Bardi (PR), 12 novembre 2022

Allegato 1:

Testo dell'osservazione relativa a: "PARCO EOLICO MONTE CROCE DI FERRO" IN LOCALITÀ MONTE CROCE DI FERRO NEL COMUNE DI BORGO VAL DI TARO (PR) PRESENTATO DA BORGOTARO WIND S.R.L. PG.2022.565960 - 20/06/2022

Nella tabella riportata nell'immagine l'unico modello trovato in grado di produrre 6.1 MW.

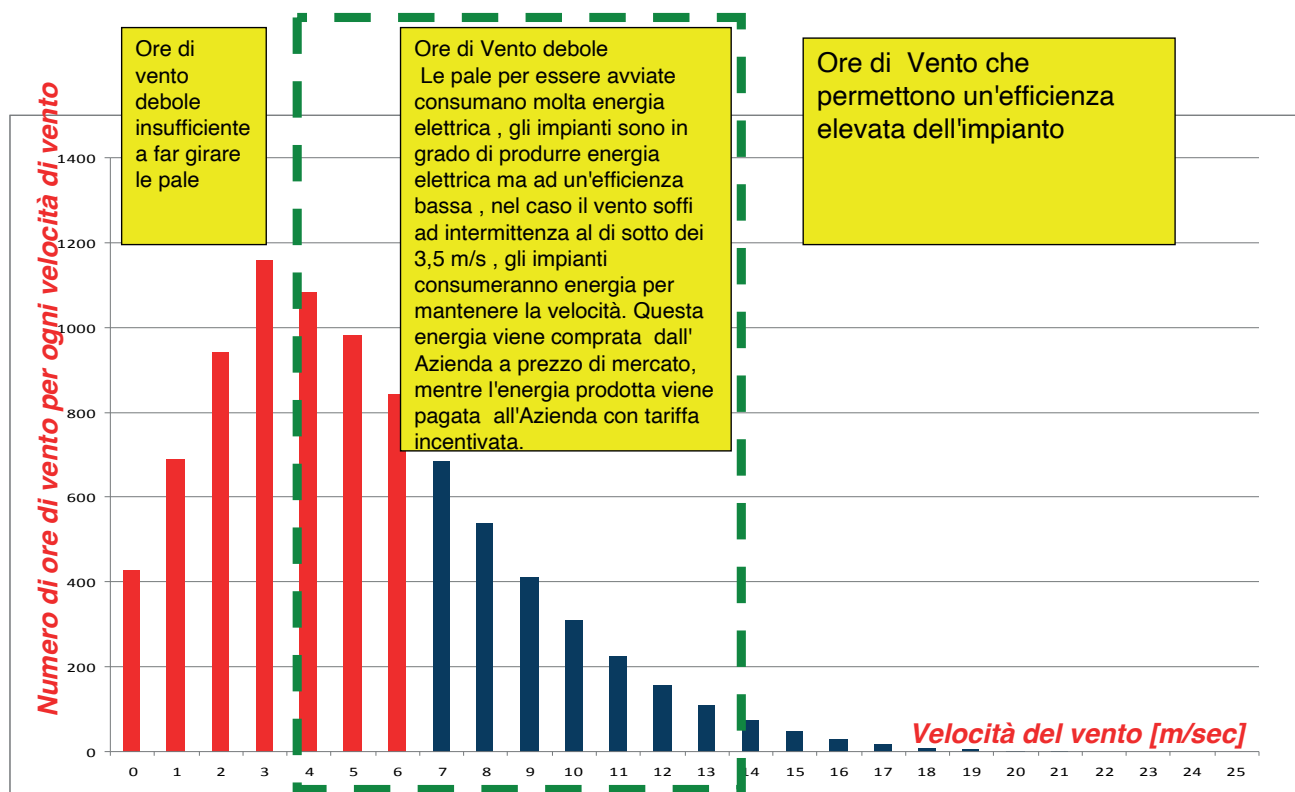
I dati riportati in tabella sono compatibili però con modelli tipo Vestas V117 mentre con una faticosa opera di analisi delle documentazioni tecniche di altri progetti mi risulta che siano solo i modelli Vestas V158 ad avere la potenza indicata.

A conferma dell'incongruenza infatti, nell'altrettanto carentissima "Relazione sulla dismissione" presentata dai proponenti, si può trovare come unica indicazione al proposito il modello Vestas V117.

Quindi i dati delle tabelle riportate e tutti i dati tecnici indicati sono errati! Nella relazione generale come in tutti i

Analizzando i dati del modello individuato non combaciano di conseguenza molti dati riportati nei diversi documenti progettuali.

Figura 3 – Mappa¹¹⁶ complessiva delle tavole di velocità media annua del vento a 70 m s.l.t.

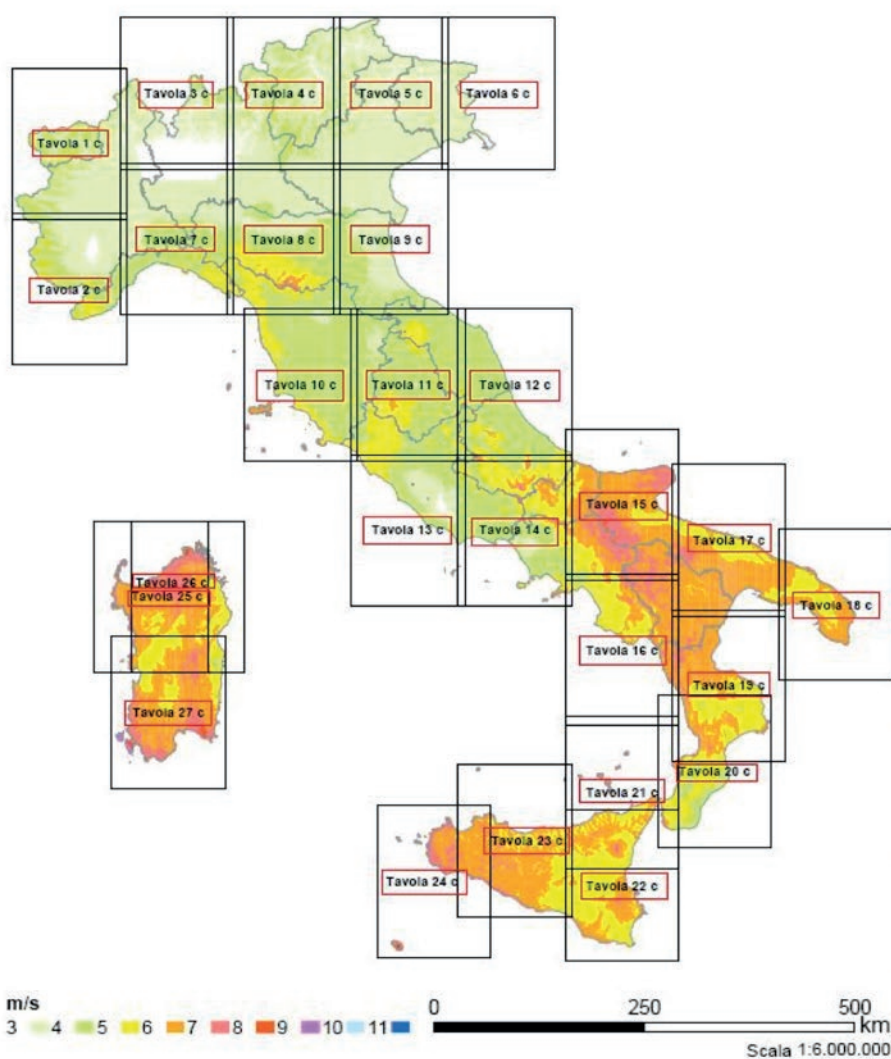
Ma il portale di riferimento <https://atlanteolico.rse-web.it/start.phtml> dell’Ente RSE su cui si basa anche l’erogazione degli incentivi per la produzione da energie rinnovabili **riporta per l’area in oggetto, relativamente all’altezza di 125 metri dal livello del suolo che è quella corretta per calcolare a 2/3 dell’altezza totale come da normativa, una velocità media del vento di soli 7 m/s.**

Il documento di ENEA pubblicato anche dalla Regione Emilia-Romagna all’indirizzo <https://energia.regione.emilia-romagna.it/documenti/doc-fonti-rinnovabili/eolico-fonte-enea> indica chiaramente che **“il potenziale più interessante risulta concentrato nelle Regioni meridionali e insulari. Seguono le Regioni centrali dove il potenziale risulta decisamente più contenuto e le settentrionali, dove, escluse molte aree di limitata estensione il potenziale residuo risulta piuttosto basso”.**

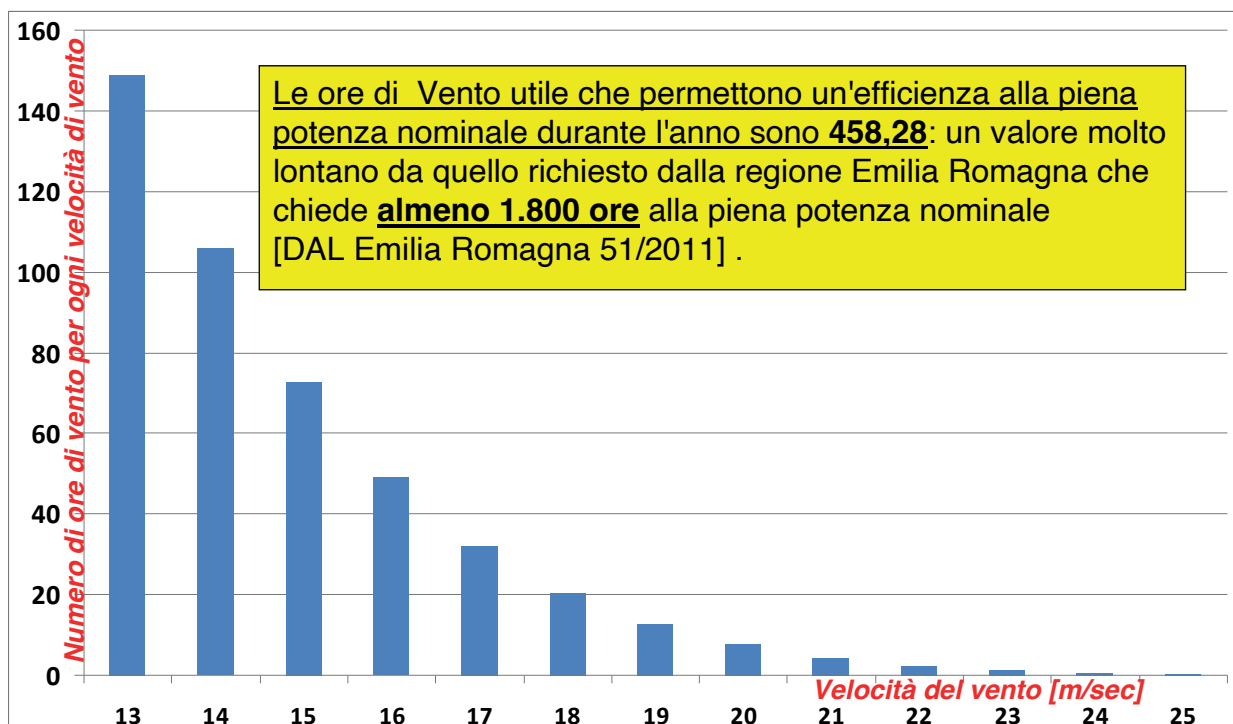
I dati dal Santa Donna indicano chiaramente che comunque **sopra i 13 metri al secondo c'è una risibile quantità di ore di vento utile.**

Il calcolo finale effettuato a suo tempo riportava infatti un dato di meno di 460 ore di vento utile.

Figura 4.5 - Curve di Weibull con diversi valori di velocità media del vento

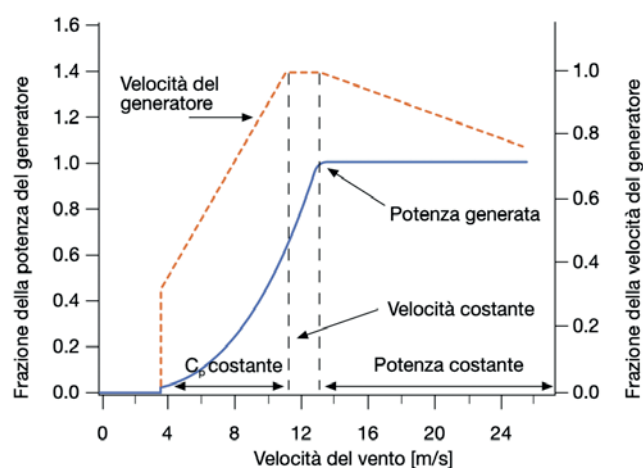
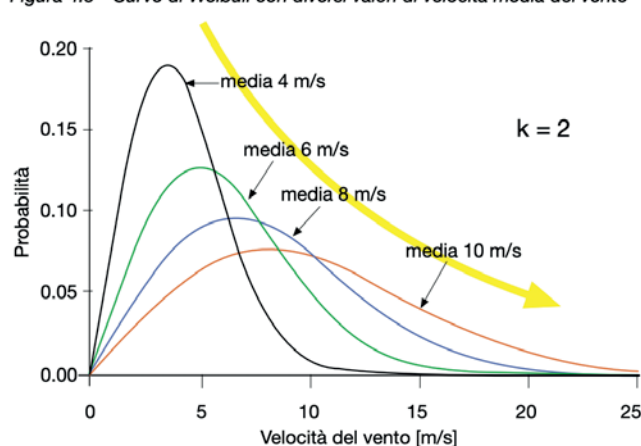
Sugli impianti a velocità variabile come quello indicato si fa riferimento alle Curve di Weibull che prevedono un forte decremento nella seconda parte della velocità media del vento, con una corrispondenza alle curve di riproducibilità già riportate per il caso del Santa Donna.

Resta il fatto che **il vizio di fondo della mancata campagna anemometrica è talmente grave da rendere totalmente nullo il progetto.** Così come la mancata fornitura di quei dati, per quanto praticamente inutili (se non ai cittadini e a tutti i soggetti ed enti coinvolti nella valutazione della "bontà" del progetto).

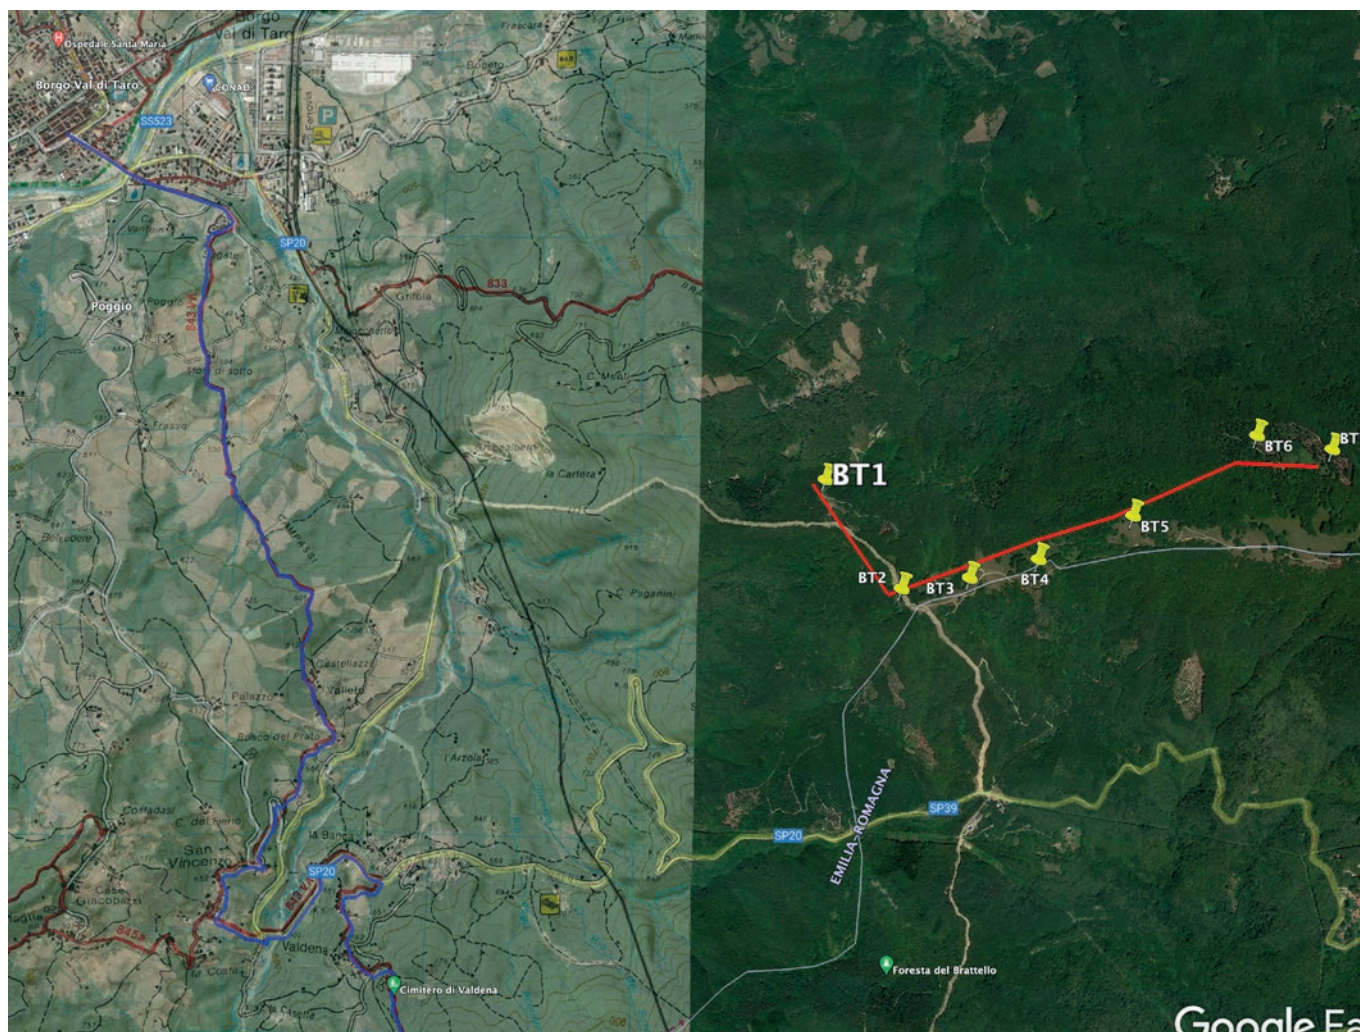
Manca però ogni riferimento all'importantissima **VIA DEGLI ABATI** (o Via Francigena di montagna) che è un cammino della metà del VII secolo d.c. che da Pavia (antica capitale del Regno longobardo) conduce a Bobbio (sede del monastero regio di San Colombano) e da Bobbio, attraverso Bardi e Borgo Val di Taro, porta a Pontremoli. Il percorso è inserito nella **Rete dei Cammini francigeni**.

La via, percorsa ogni da circa 3000 camminatori/pellegrini **passa per un lungo tratto a soli 2,5 km dal Parco** previsto e per una parte considerevole di percorso, anche nel tratto toscano fino a Pontremoli, avrà esposizione visiva diretta e continua. Nell'immagine a seguire è indicata con il colore BLU.

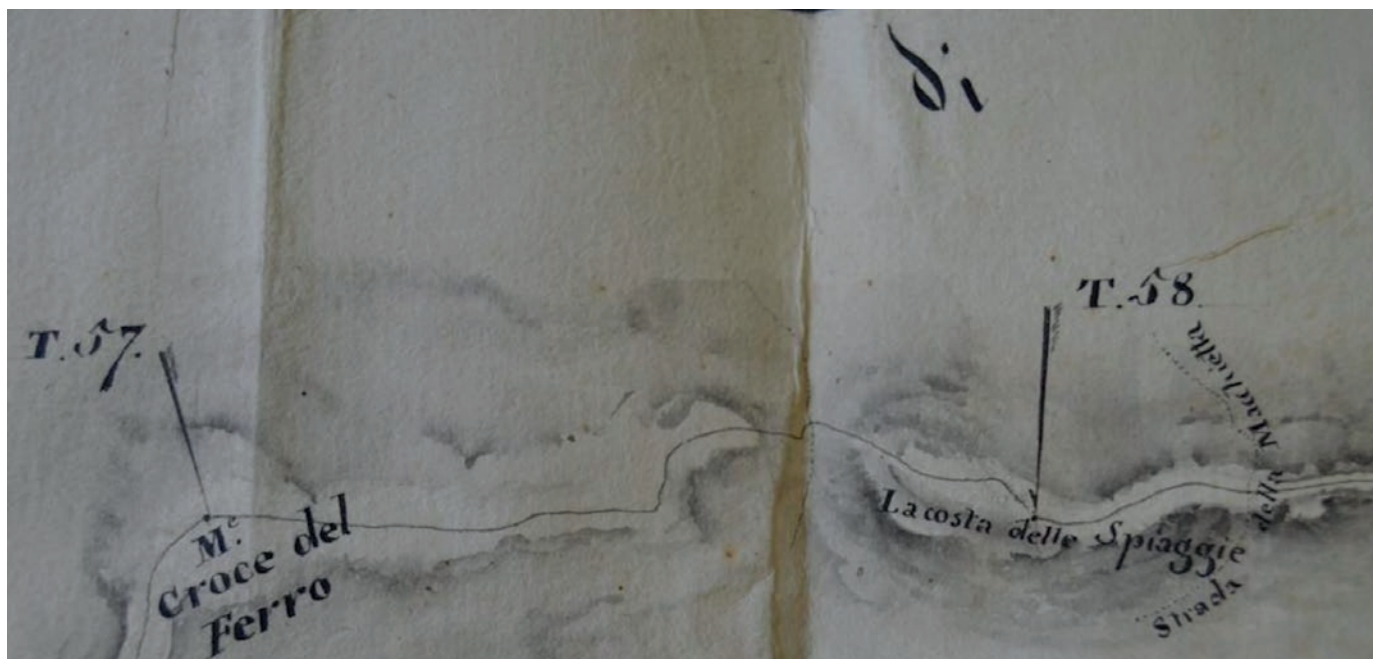
Totalmente ignorati sono anche, al punto da far emergere seri dubbi sulla modalità con cui sono state condotte le obbligatorie ricognizioni effettive sul posto sia per gli impatti visivi che archeologici, i **cosiddetti "Cippi confinari di Maria Luigia"**. Si tratta dei 123 Termini citati nella "legge di Maria Luigia del 1829", meticolosamente normati ed originariamente apposti con la considerevole funzione di segnalare con precisione il confine tra il Ducato di Parma ed il Granducato di Toscana.

Ben 7 insistono direttamente sulle aree di cantiere e sulla viabilità, attualmente l'importantissima sentieristica CAI che vede il passaggio del **Sentiero 00**, che nell'area combacia con il **Sentiero Italia** altrettanto completamente ignorato dall'analisi del progetto.

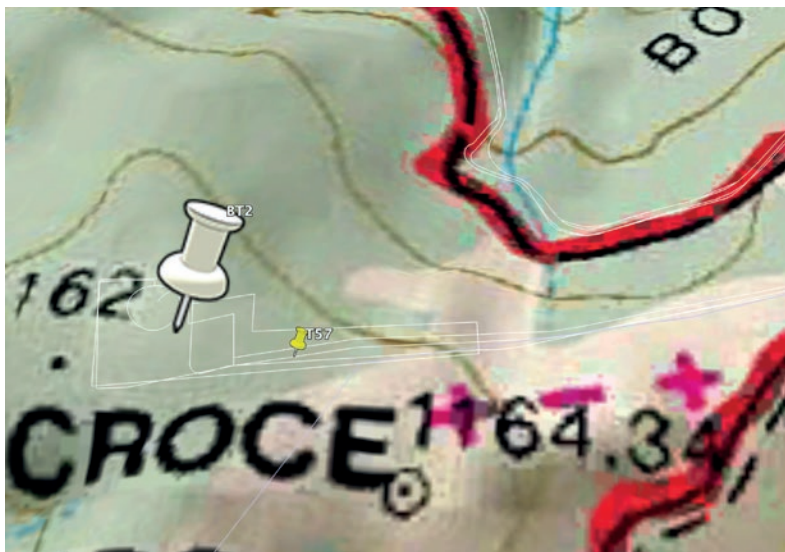
Come recita il testo della legge del 1829: il "Termine n°. 57, posto in terreno pasturato e prativo sull'eminanza del monte, luogo detto "La Croce del Ferro", distante dal precedente pertiche fiorentine 220, braccia 4, pari a metri 644, e cent.73.". **Tale termine T57 si trova ad esempio esattamente nella piazzola di cantiere dell'aerogeneratore BT2.**

Il T58 si trova esattamente sulla VIABILITÀ DEFINITIVA e impattante che prevede di alterare completamente le proporzioni e le dimensioni della sentieristica di crinale, tra gli aerogeneratori BT3 e BT4.

Il T59 verrebbe completamente coperto dalla piazzola definitiva dell'aerogeneratore BT5.
